*Ministero dell' Ambiente
e della Sicurezza Energetica*

Oggetto: **[ID: 10496] Valutazione preliminare ai sensi dell'art.6, comma 9 bis del D.Lgs. 152/2006. “Intersezione a rotatoria tra la S.S. 309 “Romea” al km 100+200 e la S.R. 105”. Nota tecnica.**

Fig. 4 – Planimetria individuazione aree protette (Fonte: Allegato alla Lista di controllo Relazione di fattibilità ambientale)

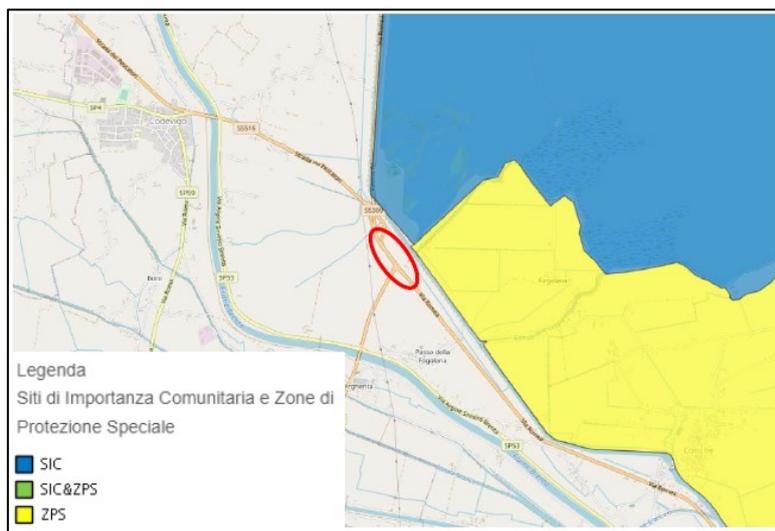
- al punto 1 “Zone umide, zone riparie, foci dei fiumi”, al territorio interessato dall'intervento si trova in prossimità del Canale Novissimo, posizionato a circa 205 m a nord ovest dalle opere in progetto;
- al punto 2 “Zone costiere e ambiente marino”, il territorio ricade all'interno della Laguna di Venezia;
- al punto 4 “Riserve e parchi naturali, zone classificate o protette ai sensi della normativa nazionale (L. 394/1991), zone classificate o protette dalla normativa comunitaria (siti della Rete Natura 2000, direttive 2009/147/CE e 92/43/CEE)”, Parte dell'area oggetto di intervento ricade all'interno della zona di interesse archeologico della Laguna di Venezia. L'area si colloca a circa 200 m dal sito ZPS IT3250046 “Laguna di Venezia” (Fig. 4);

L'area di intervento è limitrofa all'area ZPS IT3250046 "Laguna di Venezia" L'area ricade all'interno della Laguna di Venezia. Le dimensioni e la tipologia dell'intervento sono tali da non comportare un impatto maggiore rispetto a quello dello stato di fatto.
